改善箇所説明図

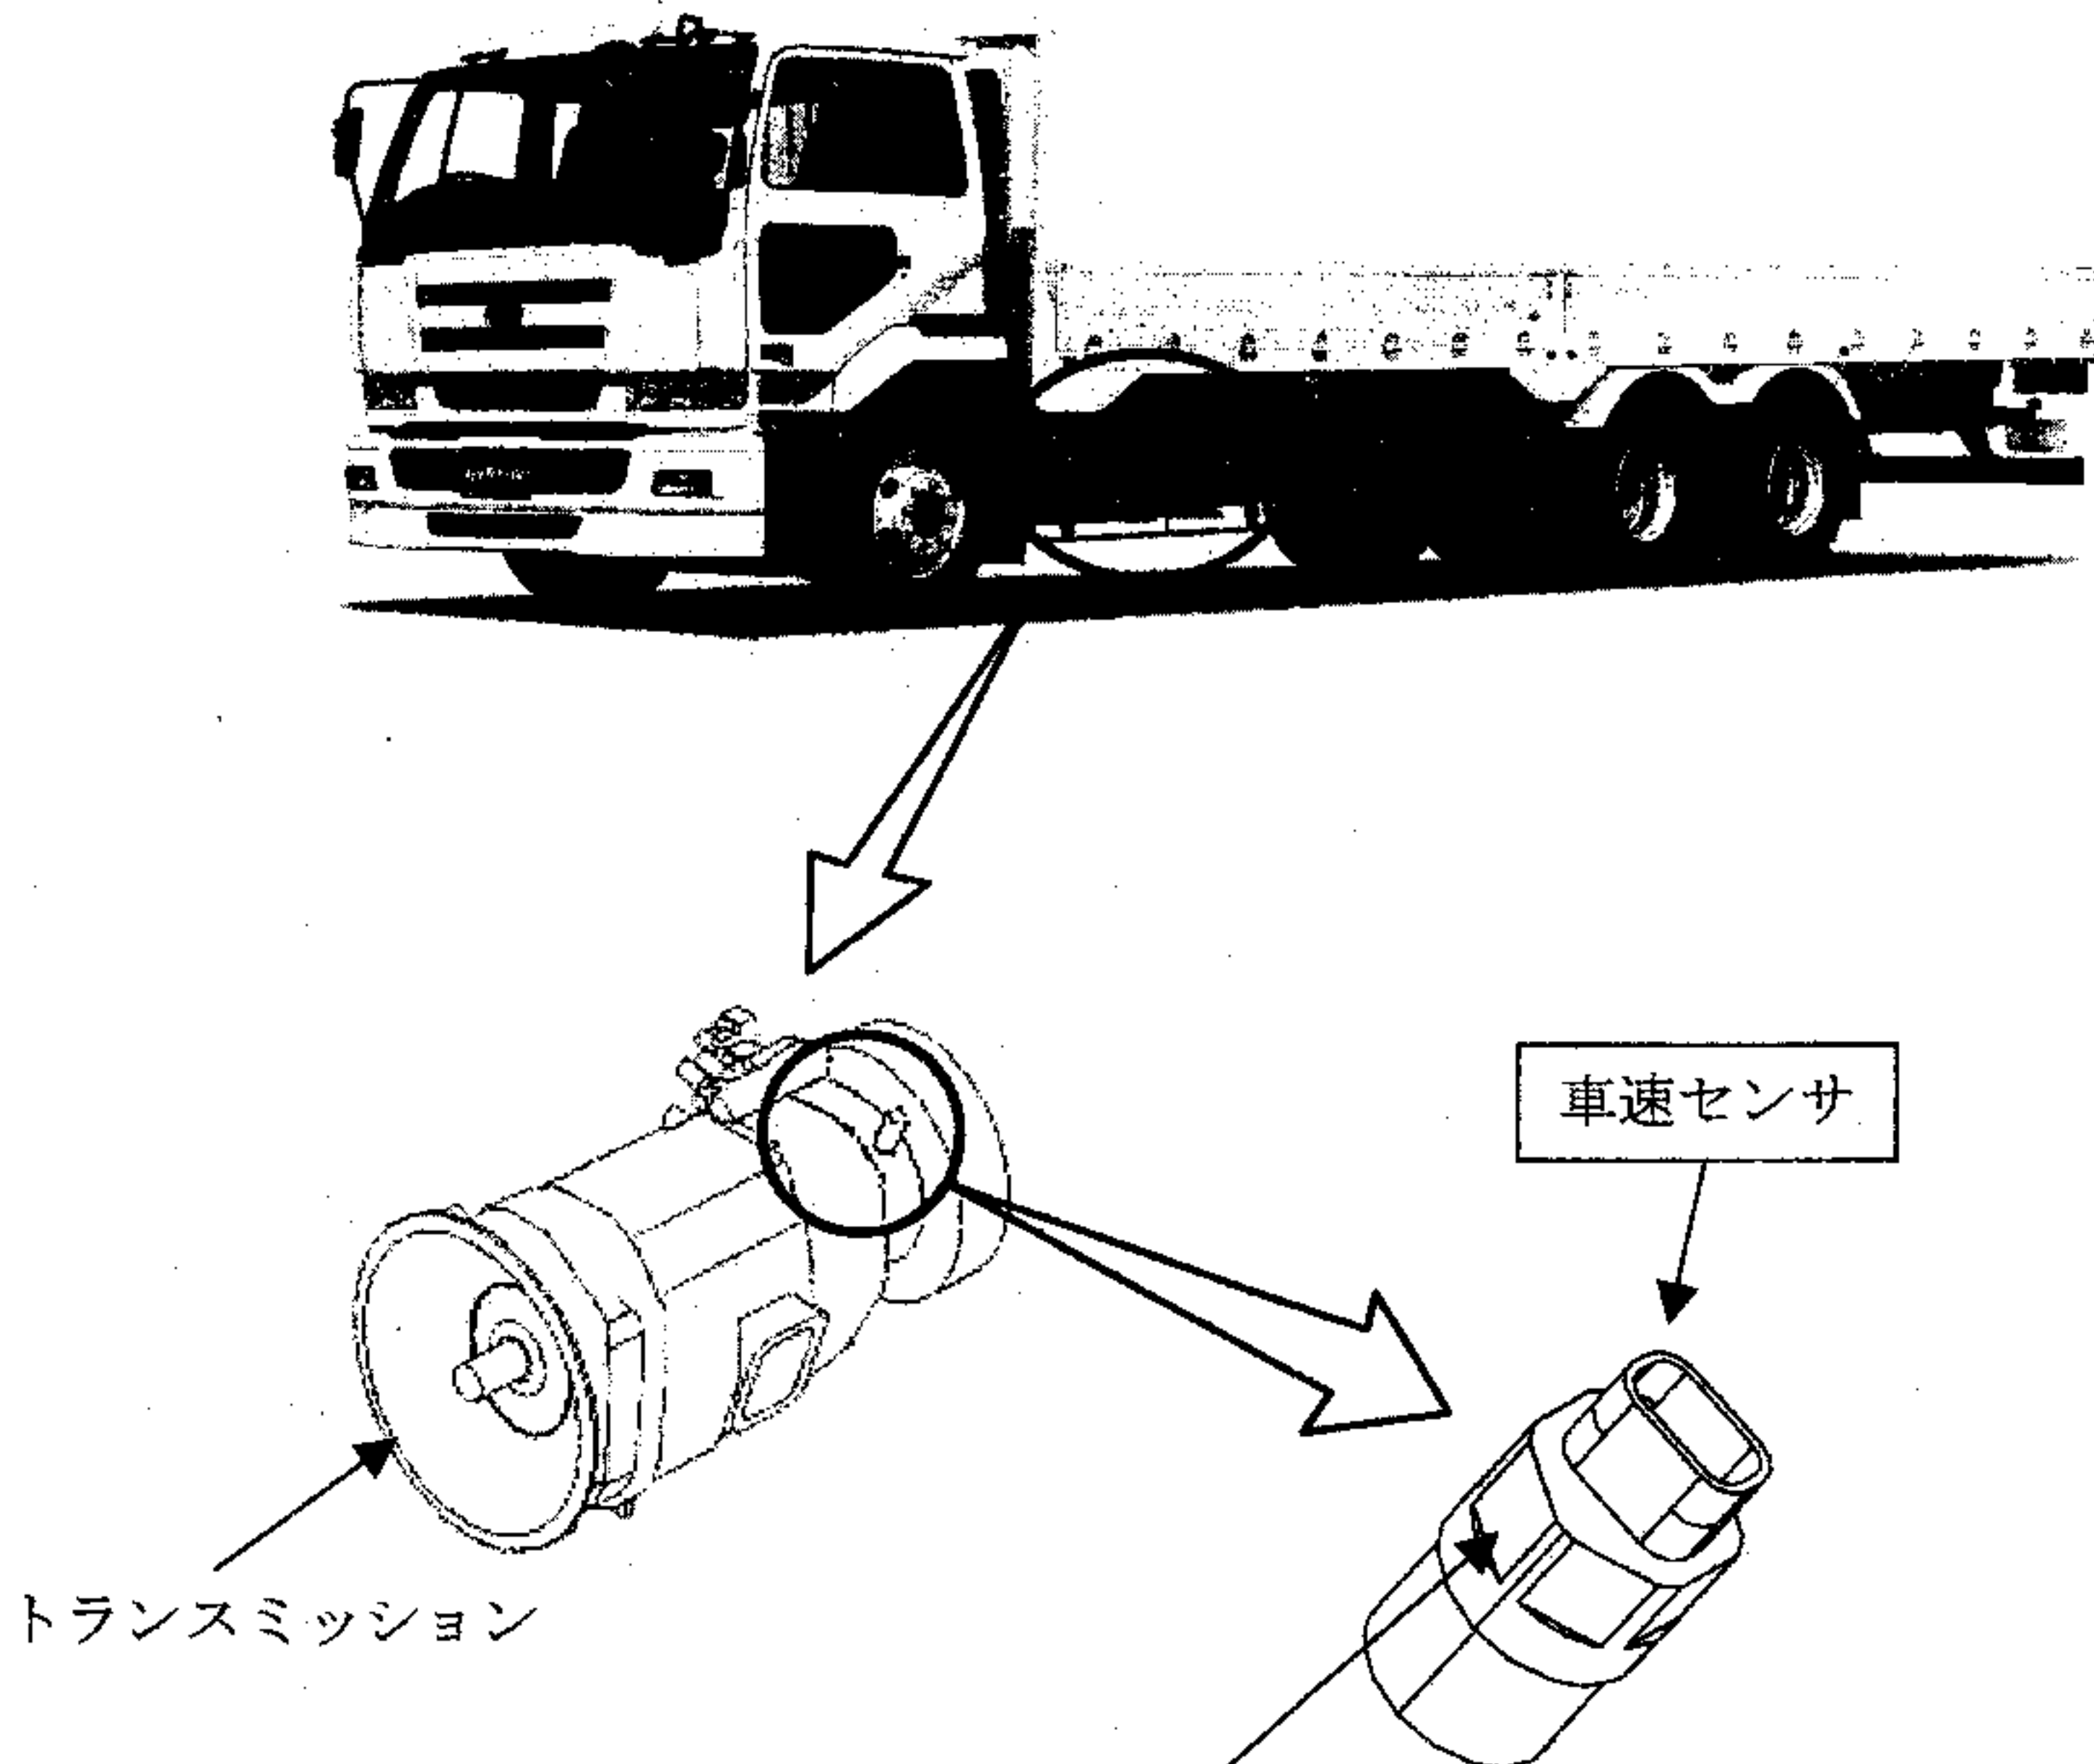
トランスミッションへの車速センサ取り付け方法が不適切なため、走行中の振動等により、当該センサ内部の抵抗器リード線が断線するものがある。そのため、車速センサが車速信号を正常に発信しなくなり、速度計・運行記録計の指示不良、トランスミッション自動変速機構の作動不良等が発生するおそれがある。

全車両、当該車速センサを対策品と交換する。

- ・注 : は交換部品を示す。
- ・識別 : 車速センサに白色ペイントを塗布する。
